VYSOKÁ ŠKOLA TECHNICKO EKONOMICKÁ V ČESKÝCH BUDĚJOVICÍCH

Bakalářská práce

# MOTEL S RESTAURACÍ

# Cíl práce

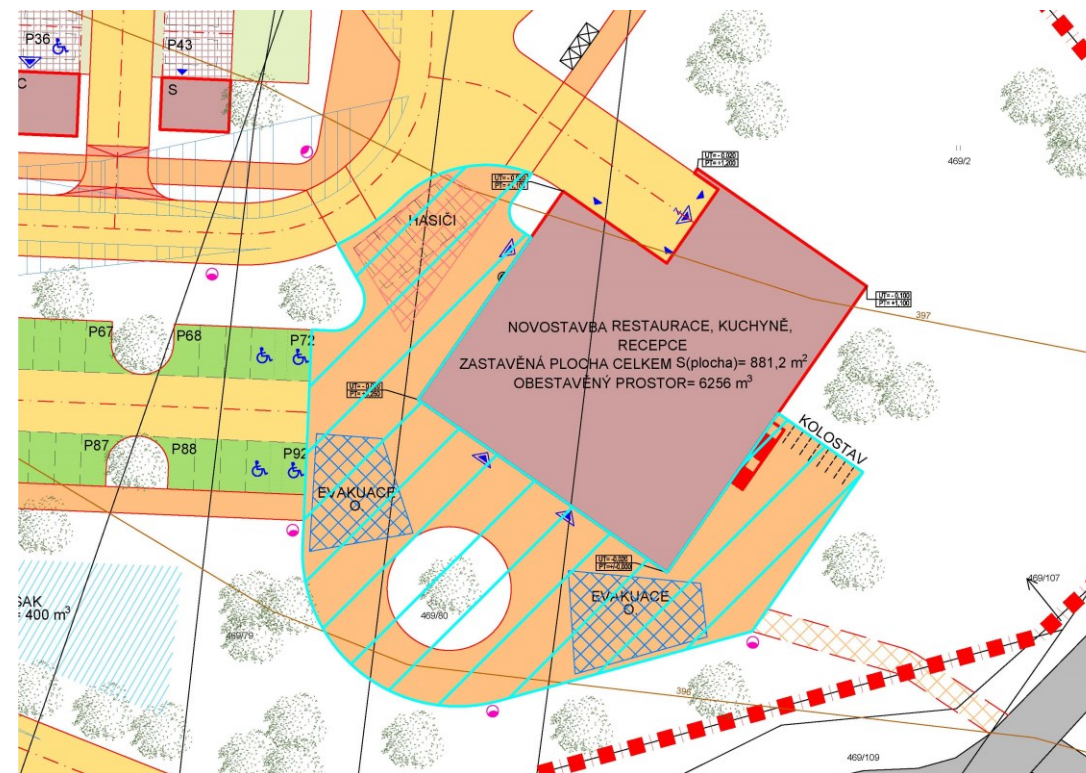
2) Bylo by možné využít pro předprostor motelu i litý nepropustný pryžový povrch? Jaké jsou výhody a nevýhody této zpevněné plochy v kontextu řešeného objektu?

Pryžový povrch není vhodný pro použití na předprostor motelu

- Výhoda: Měkký povrch – použití u hřišť

- Nevýhoda: Estetika pro použití před komerční občanskou vybaveností, vsakovací schopnost
